FI-11003G

REPLACEMENT DU « MASTER ID » PAR UN MODULE « MCM »

APPLICABLE AUX VÉHICULES PREVOST DE 2005 À 2012

RÉVISION G: CETTE FEUILLE D'INSTRUCTION ANNULE LA VERSION PRÉCÉDENTE.

FIGURE 1

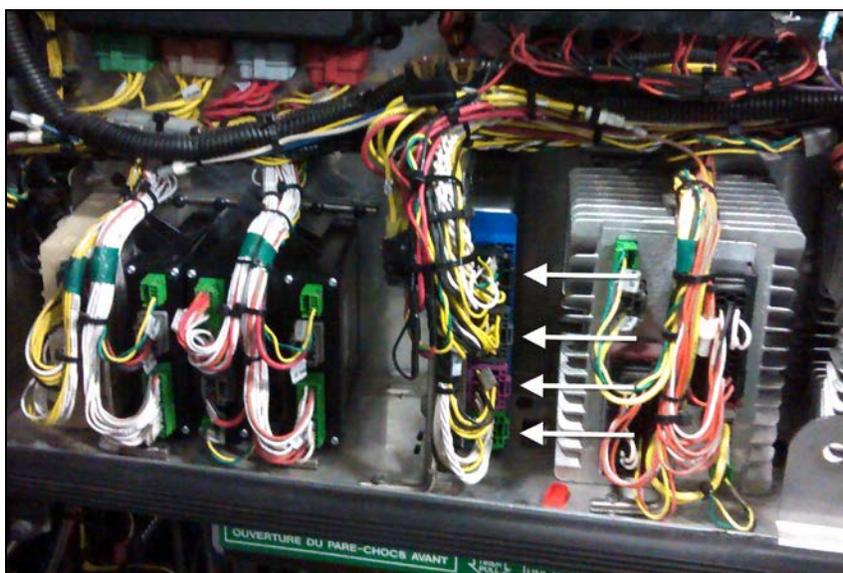
Si le module a 4 connecteurs (Fig.1), poursuivre l'identification du véhicule.

- B. Trouvez le décalque sur le module (Figure 2). Si le no **5019416** ou **K023054** apparaît dans le coin supérieur gauche du décalque, ce module n'est pas compatible avec le MCM.
- C. Il doit être remplacé par le module **642146**. En plaçant votre commande de pièces, donnez le NIV de votre véhicule pour permettre la programmation des modules avant l'expédition.
